Wasserrechtliche Stellungnahme über die Errichtung eines Motorenhauses mit Abfüllfläche und Waschplatz

Auftrags-Nr.: 17-111-102021-W

Standort Stadt Herrieden
Gemarkung Hohenberg
Am Rotenberg
Flurst. Nr. 378/1

Datum der Stellungnahme: 26.10.2021

Abb. 2: Entwässerungsplan und Anlagenabgrenzung

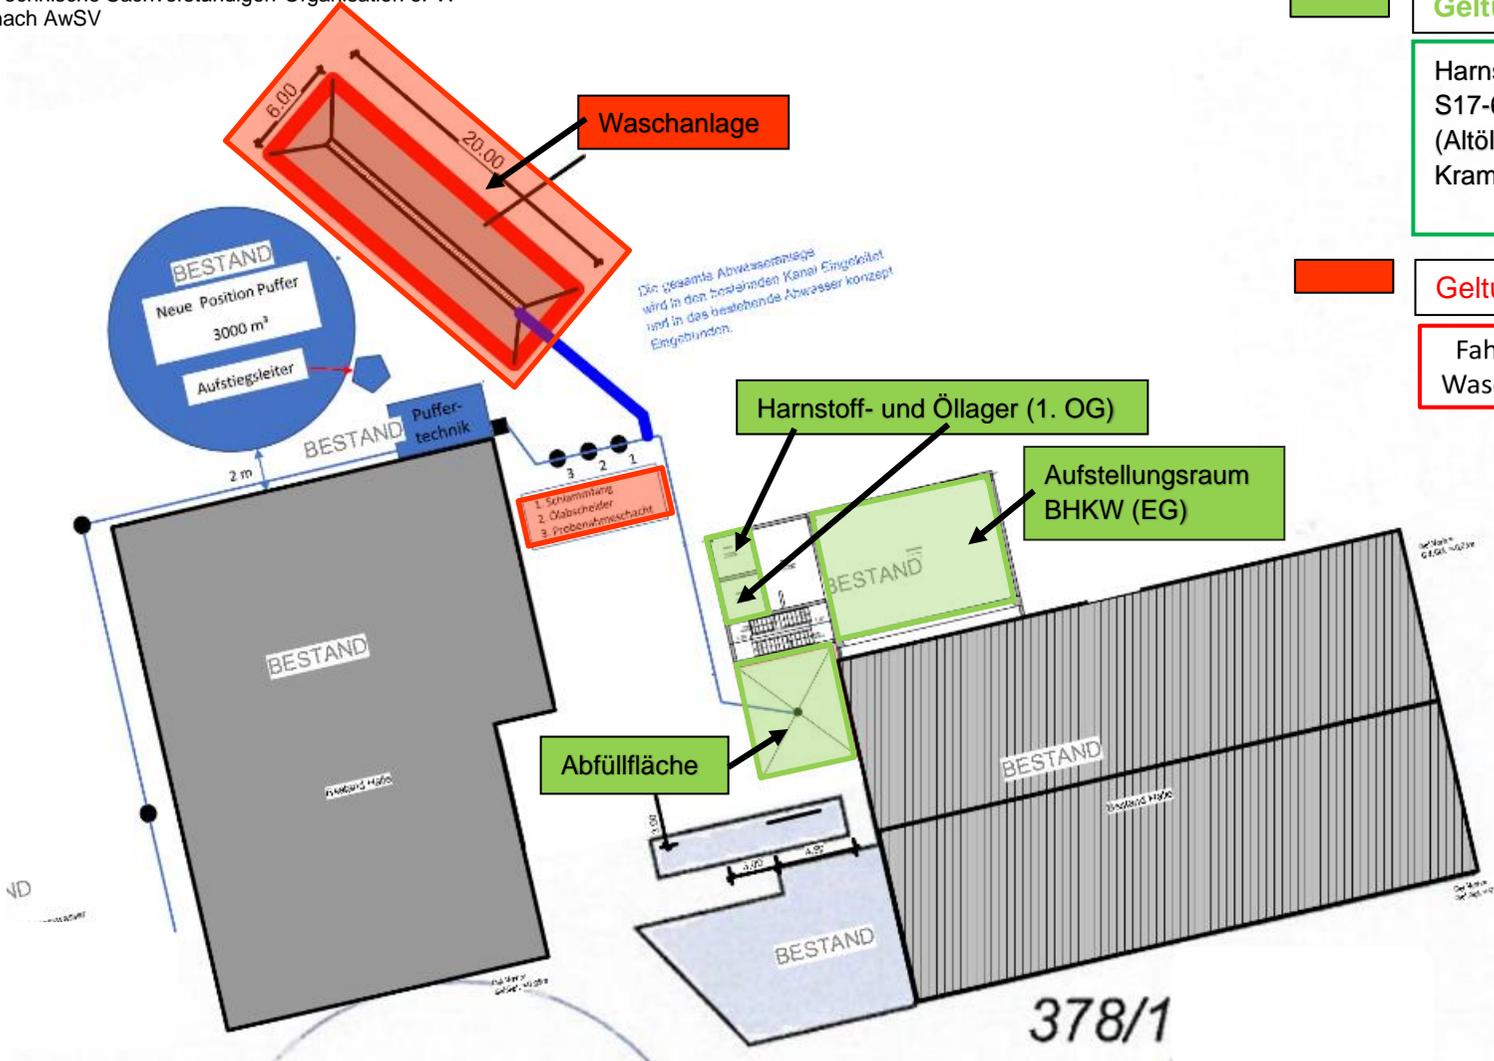
Das Gefahrstofflager befindet sich im 1. Oberschoss des Motorenhaus (s. Abb. 2). Die Lagerung des Harnstoff und der Öle (Frisch- und Altöl) erfolgt in bauaufsichtlich zugelassenen Tanks der Fa. Krampitz bzw. Haase.

Abb. 3: Abfüllfläche mit Anschlusskästen für Frisch-, Altöl und Harnstoff

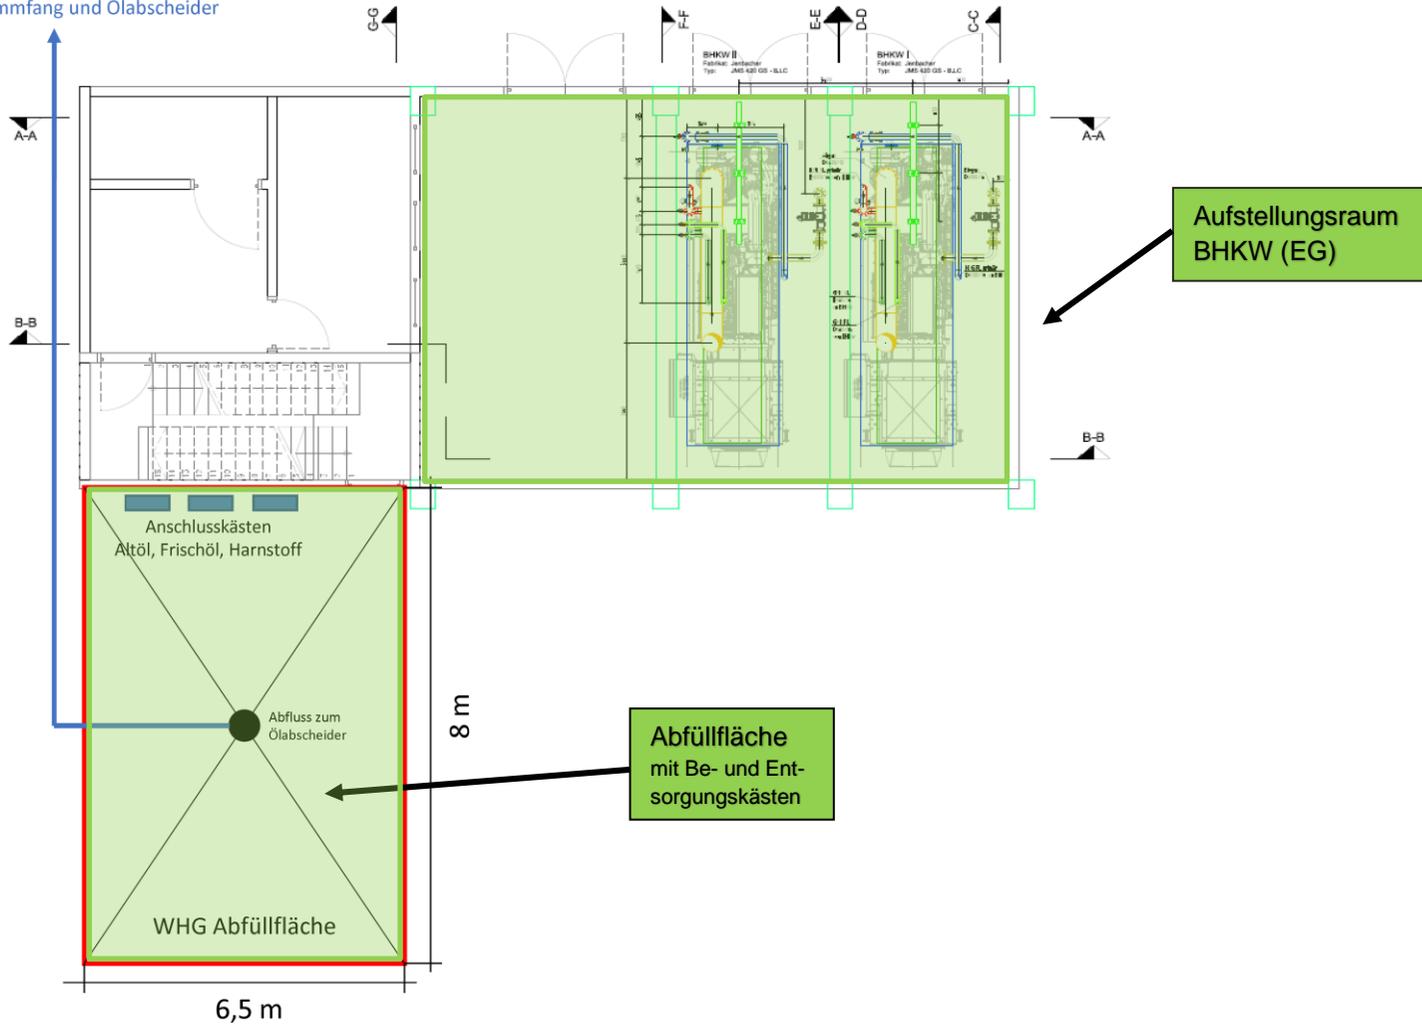
Der Befüll- (Harnstoff und Frischöl) und der Abfüllplatz (Altöl) befinden sich außerhalb des Motorenhauses (s: Abb.3). An der Wand des Motorenhaus und innerhalb des Abfüllplatzes befindet sich der Befüll- und Entsorgungsschrank für den Harnstoff bestehend aus 2“-Füllrohr mit Kugelhahn (VK 50) mit Rückschlagventil (=Tankwagenanschlüsse inkl. Grenzwertgeberstecker) und einer Überfüllquittierbox. Der Edelstahlschrank ist für Tropfverluste beim Befüll- oder Entnahmevergang mit einer Auffangwanne ausgestattet.

Analog hierzu erfolgt die Befüllung des Frischöltanks und die Entnahme des Altöltanks über einen Befüll- und Entsorgungsschrank mit Tropfwanne, der wie der Befüll- und Entsorgungsschrank für den Harnstoff an der Außenwand des Motorenhauses installiert ist (s. Abb. 3)

Der ausreichend dimensionierte Abfüllplatz ist überdacht und nur von einer Seite offen. Der Schlagregen auf die Abfüllfläche (Tankfläche) wurde in der Berechnung des Abscheiders

berücksichtigt (s. Anhang 1). Anfallende Flüssigkeiten werden über eine Ablauf in der Abfüllfläche dem Leichtstoffabscheider zugeführt. Der Abfüllplatz soll als Dichtfläche ausgeführt werden.
